## 工 作 联 系 单

项目名称	悠然居	联系单编号	262
合同名称	悠然居项目团购区一标段精装修工程 合同	合同编号	BLT. JA. 101
主送单位	北京港源建筑装饰工程有限公司		
抄送单位	集团成本管理部		
事由	关于悠然居项目团购区一标段 6#楼底盒和过线盒事宜

项目名称	悠然居	联系单编号	284
合同名称	悠然居项目团购区一标段精装修工程 合同	合同编号	BLT. JA. 101
主送单位	北京港源建筑装饰工程有限公司		
抄送单位	集团成本管理部		
事由	关于 10#楼客厅窗帘盒基层钢材材料未按图纸设计要求施工的事宜

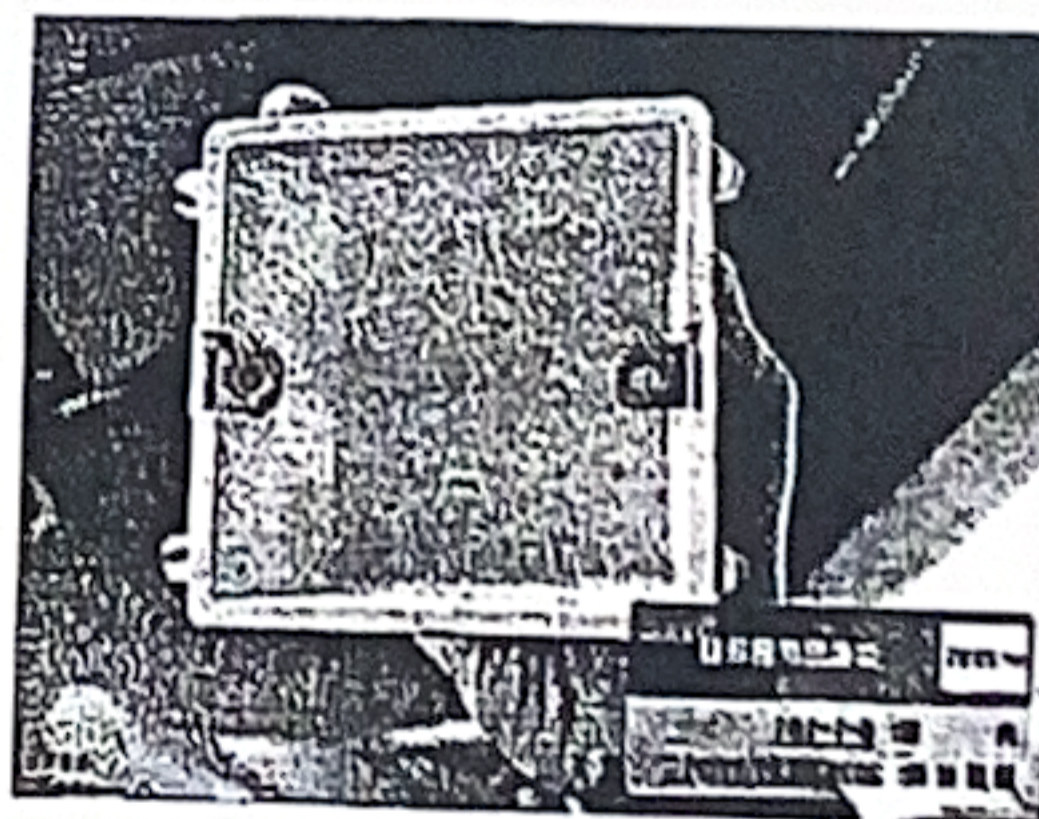
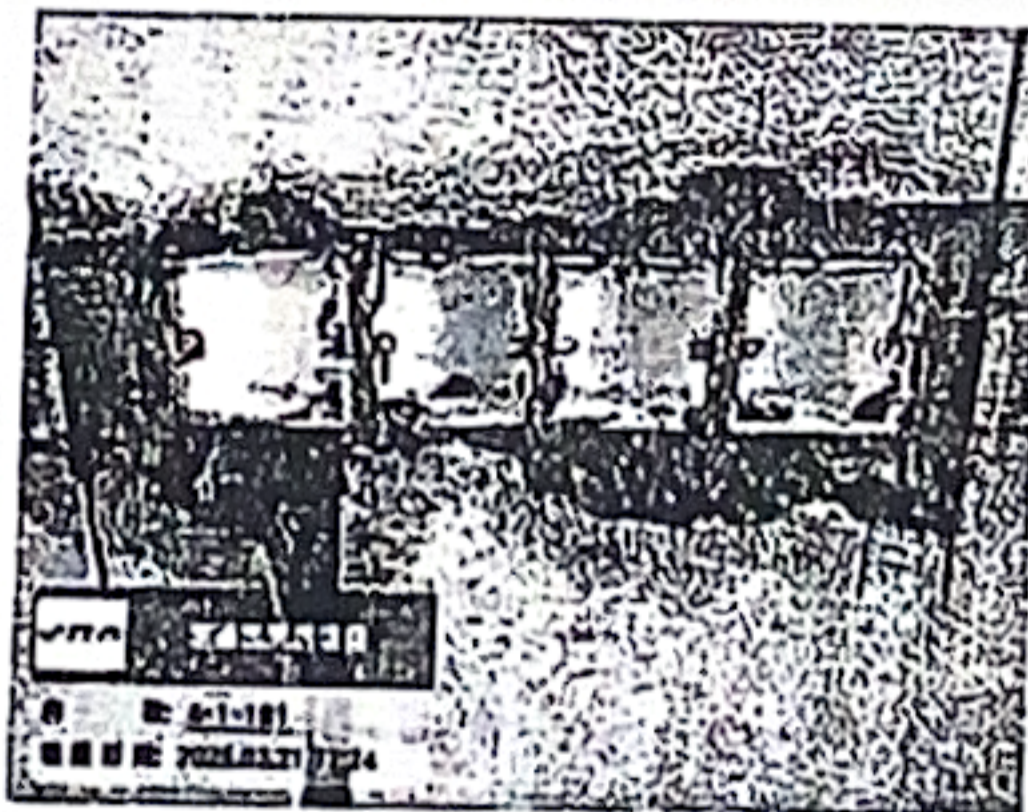
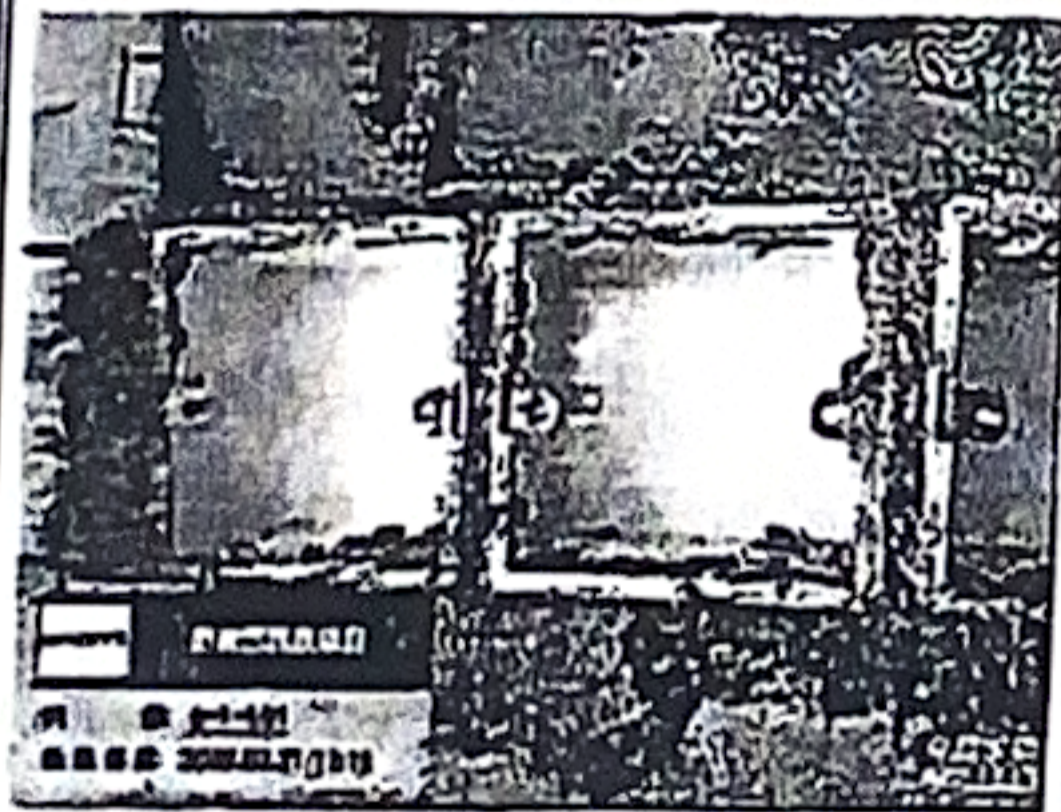
由贵司施工的悠然居项目团购区一标段精装修工程，材料封样中过线盒和底盒品牌是联盟，现场材料抽查中发现开关插座底盒、过线盒与材料封样品牌不符。根据《悠然居项目团购区一标段精装修工程合同》中“第八条、材料供应要求——第 5.2 条、第 5.4 条：不论何时，只要甲方发现乙方施工的工程存在前述约定的情形，乙方除按照本条款承担相应责任外，还应当按照该部分材料设备对应的合同价款的 5 倍金额另行向甲方支付惩罚性赔偿（该惩罚性赔偿不足伍万元的，按伍万元计）、第 6.3 条、第 6.4 条相关合同条款”，做出以下决定：

- 1、对不合格的材料清退出场，由此造成的责任及损失由乙方负责。
- 2、要求拆除已施工部分并重新采购更换。
- 3、对贵司进行50000元的惩罚。

附图1

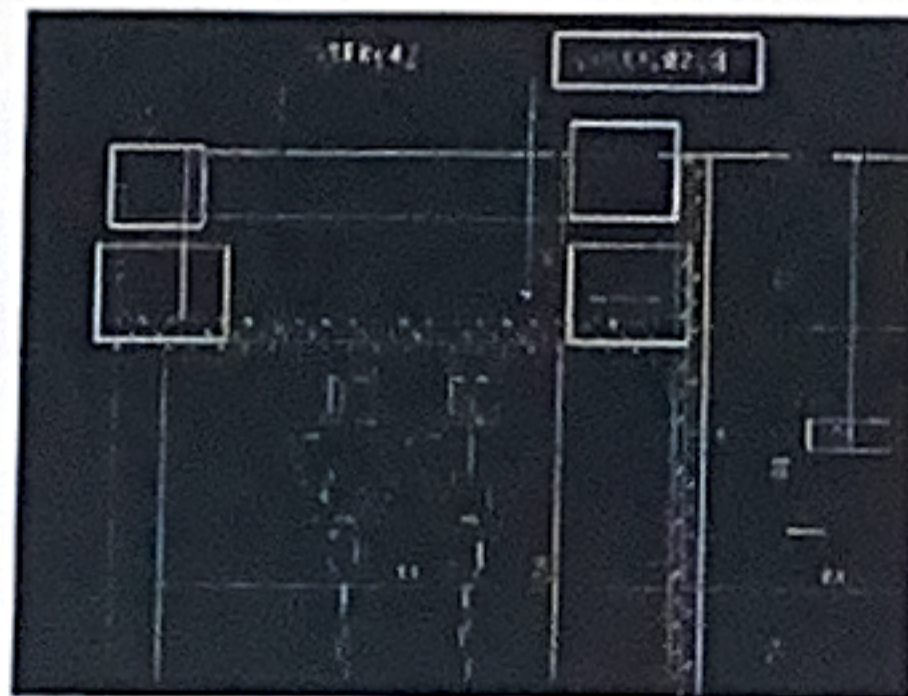
由贵司施工的悠然居项目团购区一标段精装修工程，在客厅窗帘盒施工过程中，图纸设计要求使用 40\*40 方钢及 40\*40 角钢（附图 1），现场钢架基层使用 30\*30 角钢（附图 2、附图 3），贵司未按图纸施工，擅自使用不符合设计要求的钢材。现根据《悠然居项目团购区一标段精装修工程合同》中“第八条、材料供应要求——第 6.2 条、第 6.4 条：不论何时，只要甲方发现乙方施工的工程存在前述约定的情形，乙方除按照本条款承担相应责任外，还应当按照该部分材料设备对应的合同价款的 5 倍金额另行向甲方支付惩罚性赔偿（该惩罚性赔偿不足伍万元的，按伍万元计）”的要求，做出以下决定：

- 1、对不合格的材料清退出场，由此造成的责任及损失由乙方负责。
- 2、要求拆除已施工部分并重新采购更换。
- 3、对贵司进行 50000 元（大写：伍万圆整）的惩罚。
